Doc.: CNEE-95-2015
Exp.: GTP-1-13
7 FOLIOS

RESOLUCIÓN CNEE-95-2015 Guatemala, 7 de abril de 2015 LA COMISIÓN NACIONAL DE ENERGÍA ELÉCTRICA

- I. Aprobar las solicitudes hechas por Transportista Eléctrica Centroamericana, Sociedad Anónima, en el sentido de modificar las obras relacionadas al anexo de la Resolución CNEE-197-2013 de la siguiente forma:

Diagrama unifilar 8

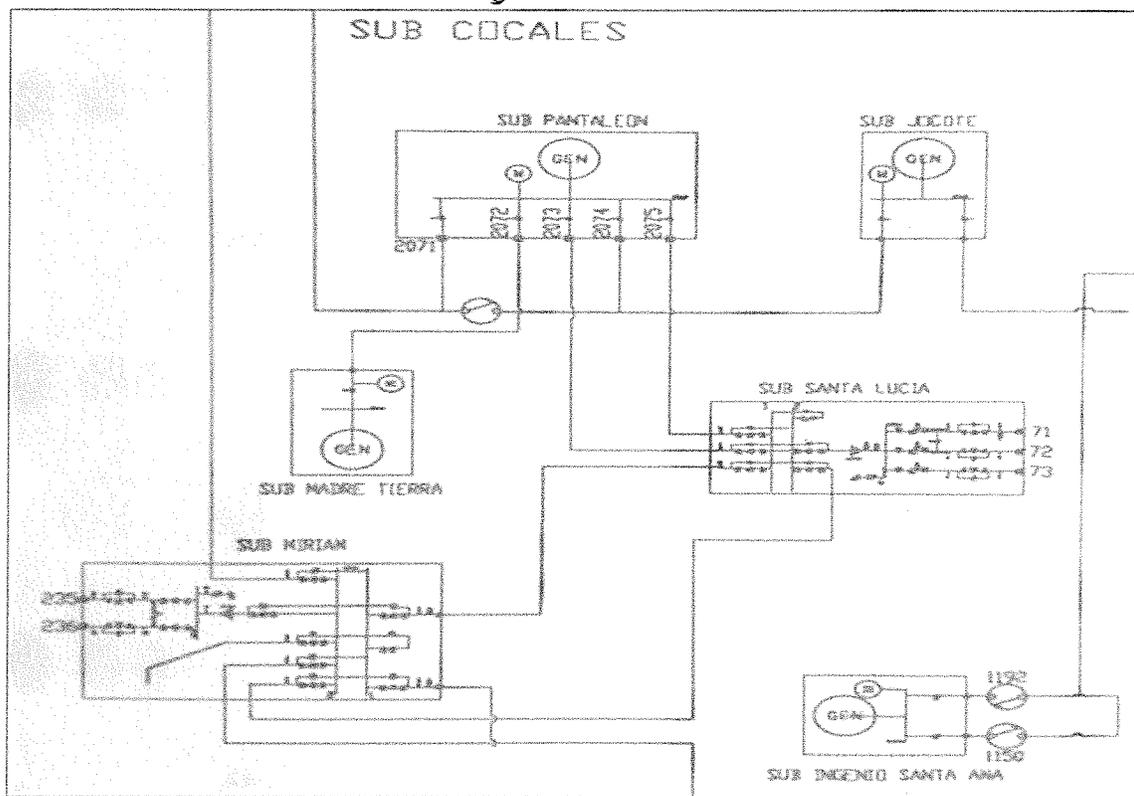
A continuación se muestra el diagrama unifilar de referencia de las Obras de Transmisión de la Subestación Santa Lucia 69/13.8 kV.

d) Se modifica el numeral 3.1.4.4. Trabajos de adecuación y ampliación de la capacidad las líneas asociadas a la ampliación de la subestación Santa Lucia 69/13.8 kV, el cual queda de la siguiente forma:

Los trabajos de adecuación de las líneas de transmisión existentes, asociadas a la subestación de transformación Santa Lucia 69/13.8 kV, consisten en el seccionamiento, readecuación de estructuras, construcción de extensiones de líneas y conexiones a los nuevos campos de línea en la subestación, los cuales formarán las

líneas Santa Lucía - Pantaleón 69 kV (circuito 1), Santa Lucía - Pantaleón 69 kV (circuito 2), Santa Lucía - Miriam 69 kV (circuito 1) y Santa Lucía - Miriam 69 kV (circuito 2), según lo que se observa en el diagrama unifilar 8.

La capacidad de las extensiones de línea de transmisión hasta dicha subestación, deberán ser por lo menos de la misma capacidad de la línea de transmisión existente.

Diagrama unifilar 2

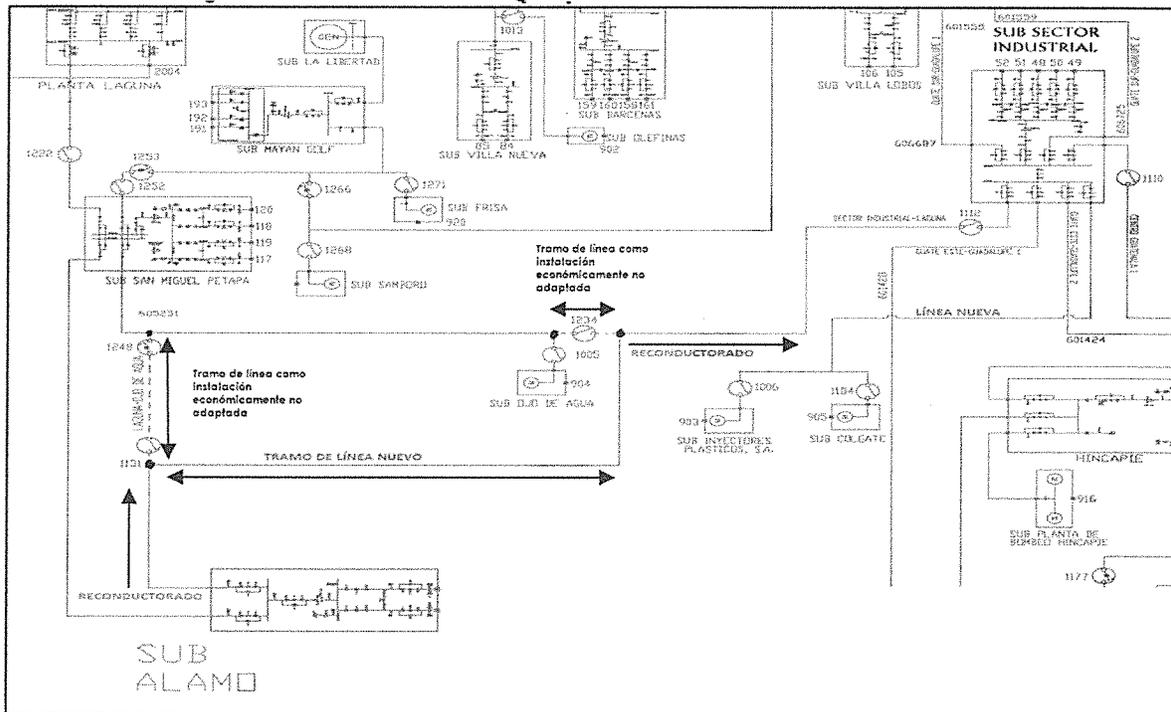
e) Se adiciona al listado del numeral 3.1.1.2. Subestación Álamo 69/13.8 kV y se modifica el diagrama unifilar 2, de acuerdo lo siguiente:

- Un campo equipado de 69 kV que se utilizará para recibir la línea de transmisión proveniente de la subestación Sector Industrial.

Los tramos de línea que se describen en el diagrama unifilar 2 y que son considerados como instalación económicamente no adaptada, son los siguientes: i) tramo de Línea que parte de la derivación Ojo de Agua hacia el punto de conexión entre reconductorado y tramo de línea nuevo de la línea Álamo - Sector Industrial 69, y ii) tramo de línea que parte de la derivación Tubac, hacia el punto de conexión entre reconductorado y tramo de línea nuevo de la línea Álamo - Sector Industrial 69 kV. La Comisión Nacional de Energía Eléctrica, realizará la verificación correspondiente para la fijación del peaje.

Los Trabajos de adecuación asociados a la subestación Álamo, consisten en el seccionamiento, readecuación de estructuras, ampliación de capacidad (reconductorado), construcción de extensiones de líneas necesarias y conexiones a los nuevos campos de línea en la subestación, los cuales formarán la línea de transmisión Álamo - San Miguel Petapa y Álamo - Sector Industrial 69 kV, según lo que se observa en el diagrama unifilar 2.

Los conductores utilizados en la ampliación de capacidad y el nuevo tramo de línea deberán cumplir con lo establecido en la categoría A.

Diagrama unifilar 26

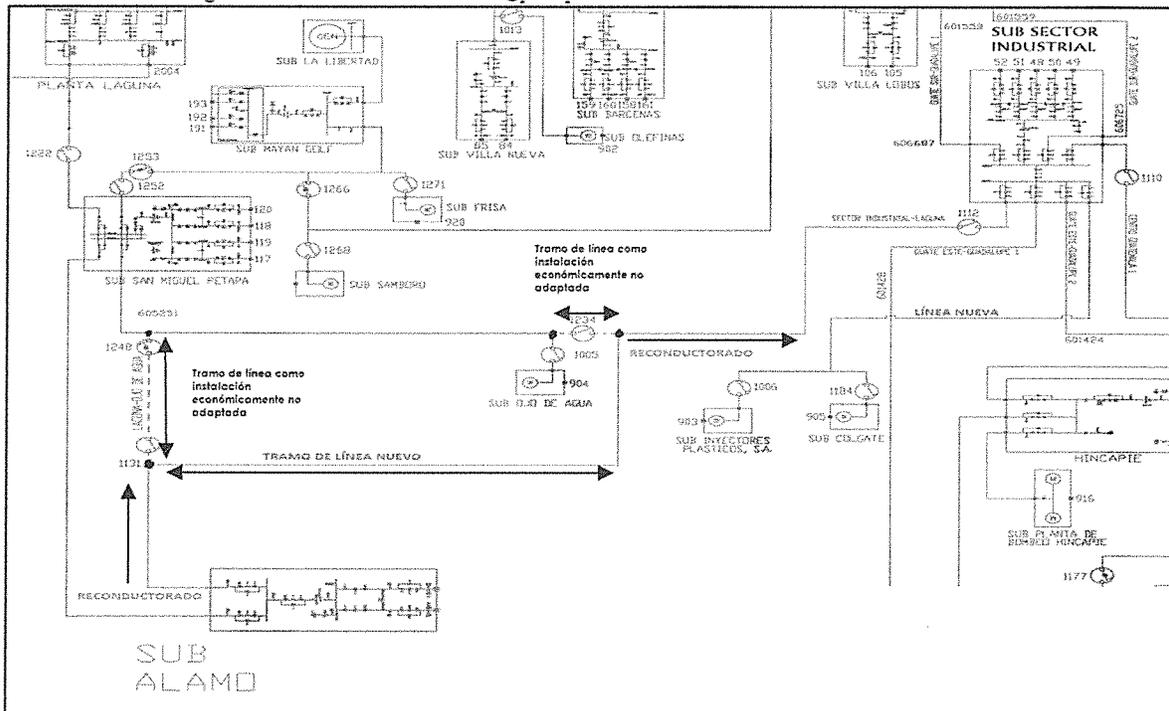
f) Se modifica del listado contenido en el numeral 3.2.2.1, la referencia "Un campo equipado de 69 kV que se utilizará para recibir la línea de transmisión existente Sector Industrial - San Miguel Petapa 69 kV", y el diagrama unifilar 26, de acuerdo a lo siguiente:

- Un campo equipado de 69 kV que se utilizará para la alimentación del usuario Ojo de Agua 69 kV.

Los tramos de línea que se describen en el diagrama unifilar 26 y que son considerados como instalación económicamente no adaptada, son los siguientes: i) tramo de Línea que parte de la derivación Ojo de Agua hacia el punto de conexión entre reconductorado y tramo de línea nuevo de la línea Álamo - Sector Industrial 69, y ii) tramo de línea que parte de la derivación Tubac hacia el punto de conexión entre reconductorado y tramo de línea nuevo de la línea Álamo - Sector Industrial 69 kV. La Comisión Nacional de Energía Eléctrica, realizará la verificación correspondiente para la fijación del peaje.

Los trabajos de adecuación de las líneas de transmisión existentes, asociadas a la subestación de transformación San Miguel Petapa 69/13.8 kV, consisten en el seccionamiento, readecuación de estructuras, construcción de extensiones de líneas necesarias y conexiones a los nuevos campos de línea en la subestación, los cuales formarán las líneas San Miguel Petapa - Laguna 69 kV, San Miguel Petapa - Ojo de Agua 69 kV, San Miguel Petapa - Santa Mónica 69 kV y San Miguel Petapa - El Álamo 69 kV, según lo que se observa en el diagrama unifilar 26.
